## КАЛИБРЫ ДЛЯ ЗАМКОВОЙ РЕЗЬБЫ

## Виды. Основные размеры и допуски

ГОСТ  
8867—89МКС 17.040.30  
ОКП 39 3172

Изменение № 2 ГОСТ 8867—89 Калибры для замковой резьбы. Виды. Основные размеры и допуски

Черт. 1

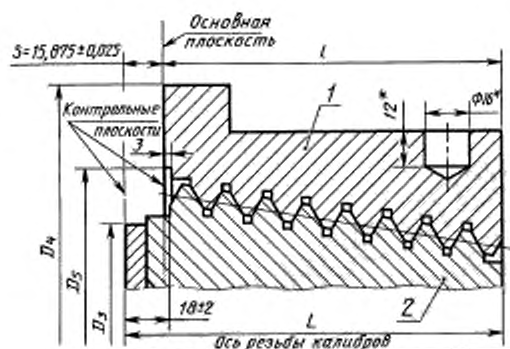
чертеж 1. Заменить слова: «Контрольные плоскости» на «Измерительные плоскости»;

чертеж 1. Заменить слова: «Контрольные плоскости» на «Измерительные плоскости»;

Черт. 2

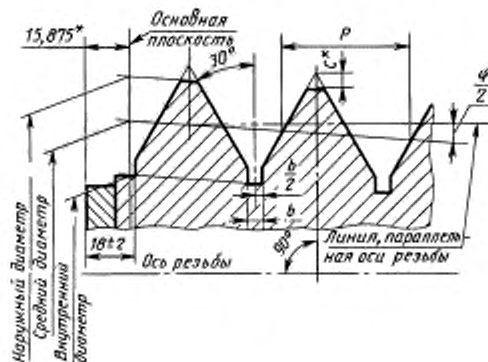
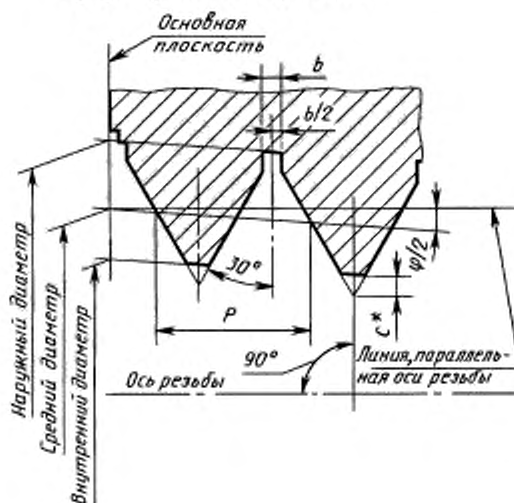
чертеж 2. Заменить обозначение:  $\varphi/2$  на  $\varphi$  (2 раза);

чертеж 2. Заменить обозначение:  $\varphi/2$  на  $\varphi$  (2 раза);

Черт. 4

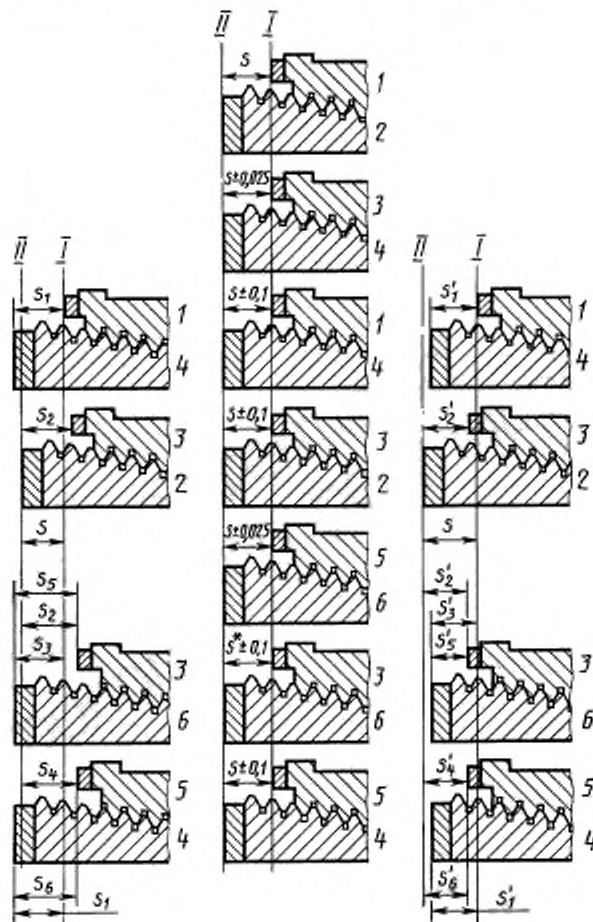
Приложение 2. Чертеж 4. Номинальные натяги образцовых калибров 1 и 2. Заменить обозначение: S на  $S \pm 0,025$ ;

поясняющие данные. Заменить слова: «// — контрольная плоскость» на «// — измерительная плоскость».

Приложение 2. Чертеж 4. Номинальные натяги образцовых калибров 1 и 2. Заменить обозначение: S на  $S \pm 0,025$ ;

поясняющие данные. Заменить слова: «// — контрольная плоскость» на «// — измерительная плоскость».
